(仮称) 印西クリーンセンター一次期中間処理施設整備事業 環境影響評価方法書  
委員から寄せられた質疑・意見に対する都市計画決定権者の見解

令和 3 年 12 月 17 日提出  
印西市

図5-8 目標達成に向けた総ごみ排出量予測値の推移

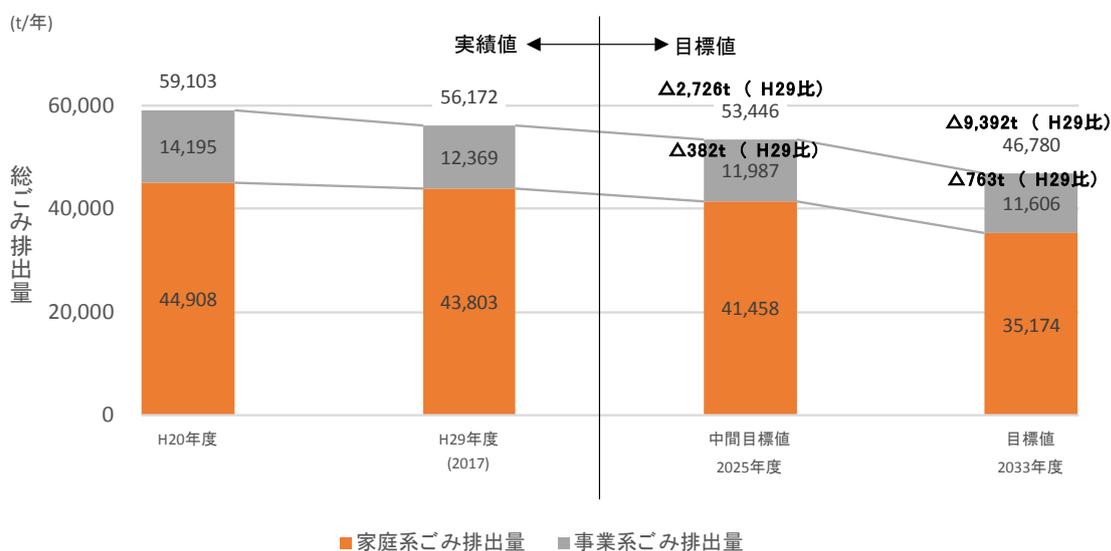
| No. | 項目        | 細目   | 質疑・意見の概要   | 都市計画決定権者の見解   | 備考         |
|-----|-----------|------|--|---|------------|
| 3   | 事業の目的及び内容 | 事業計画 | (9月17日委員会後に寄せられた追加質疑・意見)<br>排出量目標値の推移について(表2.3-6または図2.3-5)施設規模や煙突の高さの決定時に用いられる焼却処理量の推定値が、出典である「印西地区ごみ処理基本計画 平成31年3月」または「印西地区ごみ処理基本計画 平成31年3月(資料編)」と異なっている。この数値の算出方法について説明されたい。 | (9月17日委員会後の追加回答)<br>方法書P.15の表2.3-6は「ごみ処理基本計画」P.74の表5-19(過去の実績を基にした排出量予測値)に「ごみ処理基本計画」(資料編)P.39の表2-4-1(施策実施後のごみ処理・処分量の目標値(構成市町計))の人口、焼却処理量、破碎・選別処理量を加えたものとなっています。また、家庭系ごみは一人1日あたりの排出量の表示となっています。<br>方法書P.15の図2.3-5は「ごみ処理基本計画」P.74の図5-8(目標達成に向けた総ごみ排出量予測値の推移)と同様です。  | No.1 回答に同じ |

|   |           |      |  | <p>なお、「ごみ処理基本計画」は、実績値に基づくごみ排出量の予測値を算出し、減量化目標を定量化し、減量後の目標値を定めています。方法書は、「ごみ処理基本計画」に従い、目標値を基本として引用しています。</p>   |     |

図3-6 排水処理フローシート

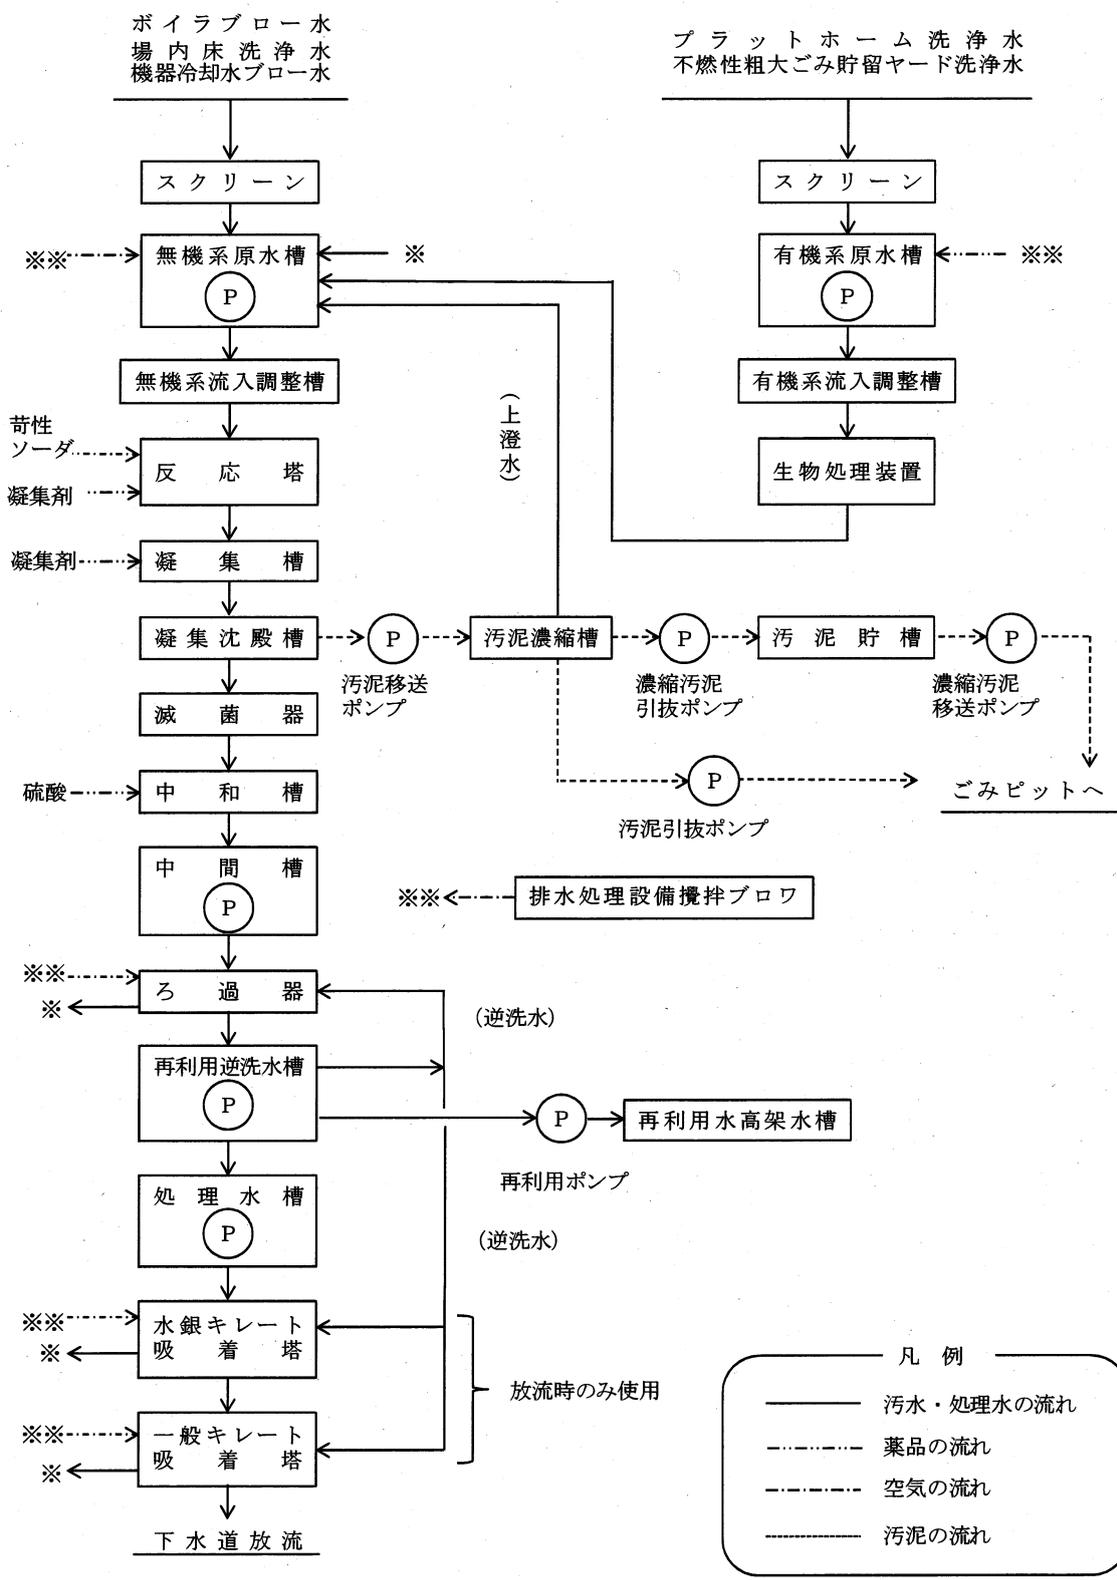
| 11 | 事業の目的及び内容 | 事業計画 | (9月17日委員会後に寄せられた追加質疑・意見)<br>下水に流す前に、処理を行うとの記載があるが、どのような処理をする予定なのか。排水中の臭気物質が多いという記載があったので、それに対応したような処理を考えているのか。                                     | (9月17日委員会後に寄せられた追加質疑・意見の回答)<br>排水は、下水道に放流するため「下水排除基準」を満足する処理設備を整備します。<br>処理方式は、各排水源の排水水質をもとに、有機系排水、無機系排水に区分し選定します。<br>参考までに現施設（次期施設と同様下水道接続）の排水処理フロー図を添付します。<br>なお、臭気はプラントホーム等の洗浄対象物から発生すると考えられますが、プラントホーム等には扉やエアカーテンを設置し臭気対策を図る計画です。洗浄水（排水）は管渠により工場棟内の排水処理施設へ流入し処理されるもので、一連の排水処理は臭気対策が講じられた施設内で行われます。 | 別紙3 |

吉田排水路の現況写真 (J78)

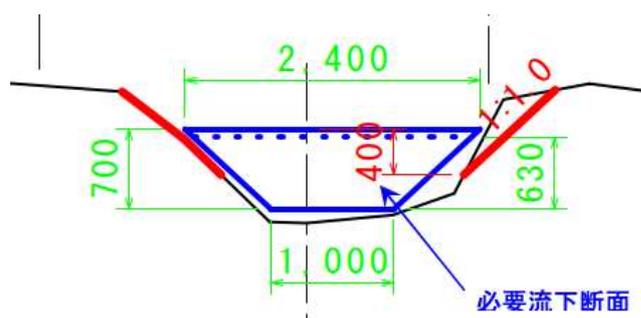
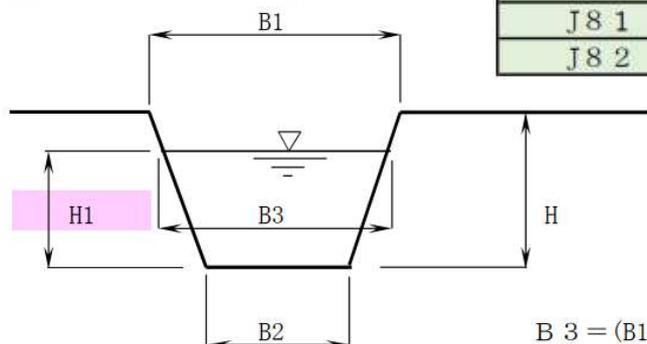
| 1 4 | 事業の目的及び内容 | 事業計画 | <p>(9月17日委員会後に寄せられた追加質疑・意見)<br/>         雨水は貯留してから排水路に流すとあったが、どの程度の降水量に対応できるようなものを考えているのか。写真を見ると排水先がだいぶ心もとないように見えるので、土水路からコンクリート張りになることで、大量の雨水が流れた場合の周囲への影響が懸念される。</p> | <p>(9月17日委員会後に寄せられた追加質疑・意見の回答)<br/>         雨水は、「千葉県における宅地開発等に伴う雨水排水・貯留浸透計画策定の手引き」平成18年9月；千葉県県土整備部)の設計基準に基づき、年超過確率1/50の降雨強度式により設定した防災調整池により放流量の調整を行って吉田排水路に放流します。<br/>         同手引きでは、許容放流比流量を0.025 m<sup>3</sup>/s/haと規定していますが、放流先となる吉田排水路を機能管理する印旛沼土地改良区との協議の結果、放流比流量を0.0113 m<sup>3</sup>/s/haとする指導を受けています。現状の流況と変わることがないように、敷地内に防災調整池を設け、流量調整を行ったうえでの放流となることから、大雨が発生した際にも、周囲への影響は少ないと考えています。<br/>         なお、排水先の吉田排水路は0.0113 m<sup>3</sup>/s/haに対し、十分な断面を有しており、許容比流量が僅かなため、水路に対する影響は少ないと考えておりますが、水路管理者と調整のうえ、計画を進めます。</p> | 別紙4 |

図 1-6-7 日影計算結果

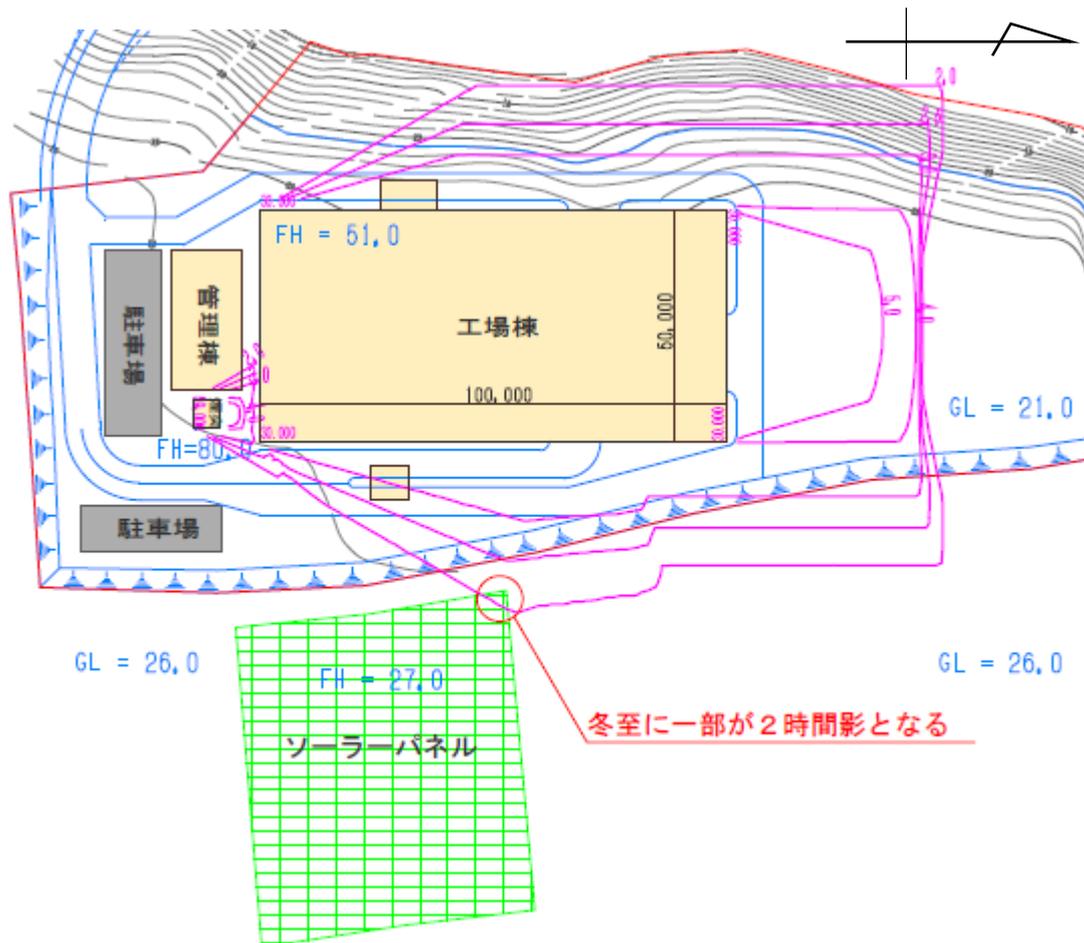
| 37 | その他      | その他             | (9月17日委員会での質疑・意見)<br>対象事業実施区域東側に太陽光発電がある。太陽光発電の所有者との交渉は済んでいるか。住民の理解、合意形成は重要であるため、確実に取得されたい。   | (9月17日委員会での回答)<br>太陽光発電の所有者との交渉は行っていません。<br>住民の理解、合意形成には十分に注意して進めます。<br>(9月17日委員会後の追加回答)<br>太陽光発電への日照の影響については、『次期中間処理施設整備事業施設整備基本計画追加策定』(平成30年3月)で検証しており、煙突を最も太陽光発電に影響が出ると考えられる南東に配置しても、その影響が僅かであることを確認しています。影響の出ない配置を検討することは容易であり、実施設計時に太陽光発電に影響が出ない配置計画を策定します。 | 別紙5 |

計算の結果、冬至に煙突の影が一部約2時間の影を落とすことが判明した。煙突を最もソーラーパネルに影響が出ると考えられる南東に配置しても、その影響が僅かなことから、影響の出ない配置を検討することは容易であり、実施設計時にはソーラーパネルに影響が出ない配置計画を策定することに努める。

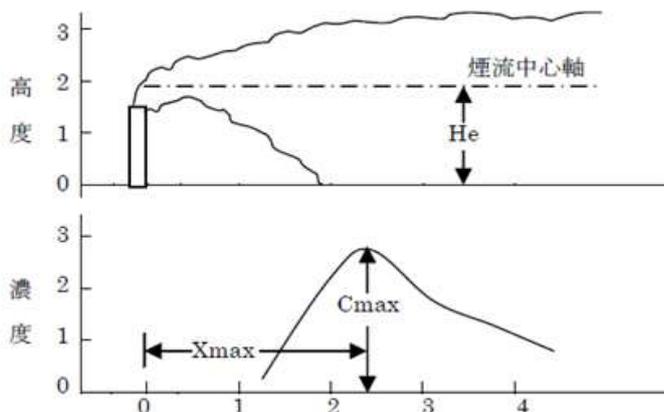
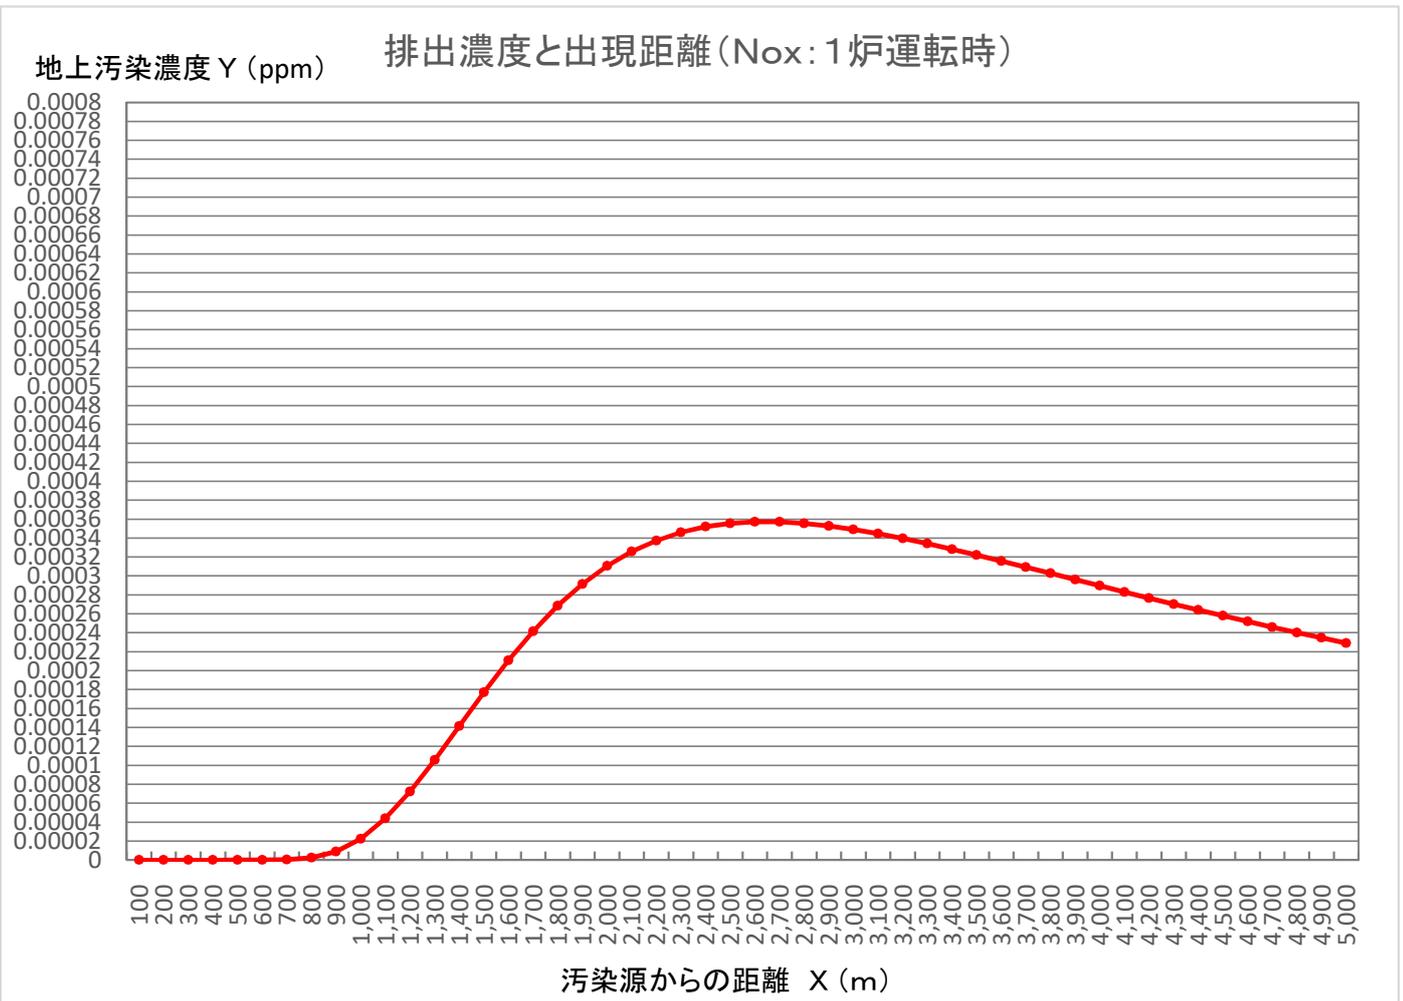
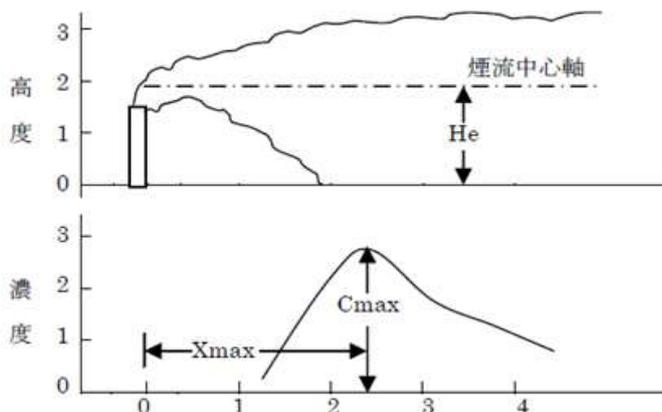
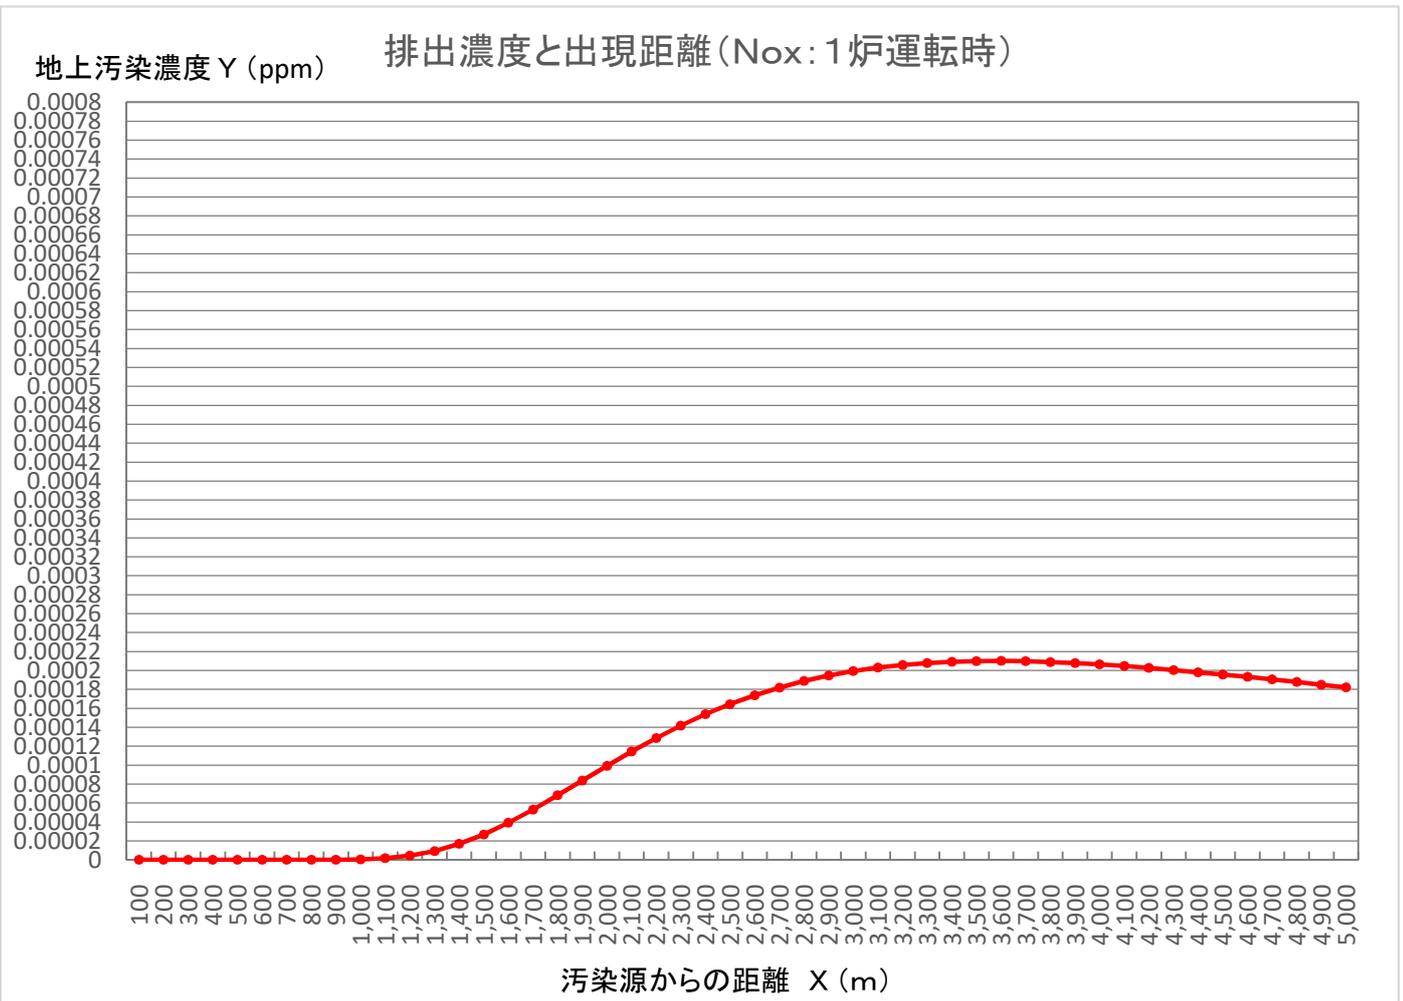
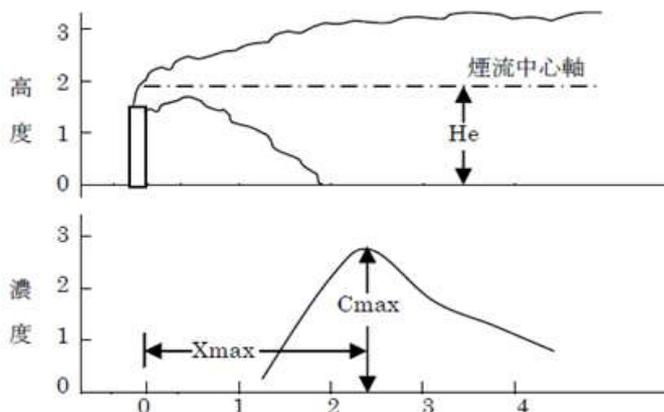
| 22 | 調査・予測・評価 | 大気質    | (11月19日委員会での質疑・意見)<br>別紙2における数値の算出方法、有効煙突高さ算出条件について説明されたい。  | (11月19日委員会での回答)<br>確認後、回答します。<br>(11月19日委員会後の追加回答)<br>煙突有効高さは、Bosanquet（ボサンケ）の式より求めています。最大着地濃度及び出現距離は、Sutton（サットン）の式より求めています。「千葉県環境影響評価技術指針に係る参考資料 平成13年4月-大気質参3-」の記載に従いました。別紙7、8、9に計算書を添付いたします。   | 別紙6<br>別紙7<br>別紙8 |
